改善箇所説明図

不具合発生箇所

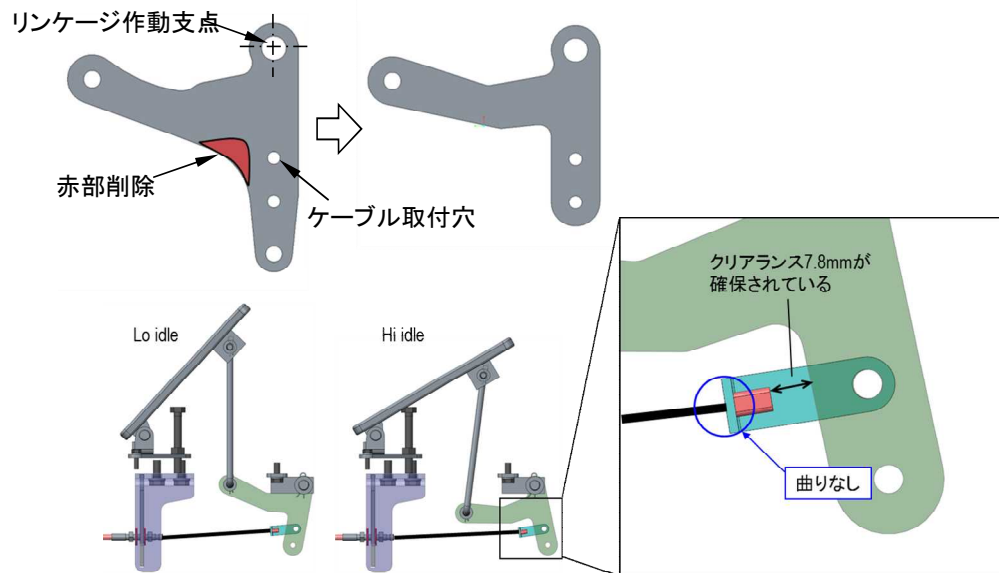
ガバナペダルの踏み込み操作をケーブルの引張り動作に変換するガバナリンケージ。カシメ部とリンケージプレートが干渉して、ケーブルに意図しない曲げが生じることがある

ショベルローダの原動機において、ガバナリンケージプレートの設計が不適切なため、アクセル操作時にガバナケーブルに過度な曲がりが生じることがある。そのため、ガバナケーブルに無理な力が加わり、そのままの状態で使用を続けると、ガバナケーブルが切断し、アクセル操作ができなくなるおそれがある。

全車両、対策型のガバナリンケージプレートと新品のガバナケーブルに交換する。
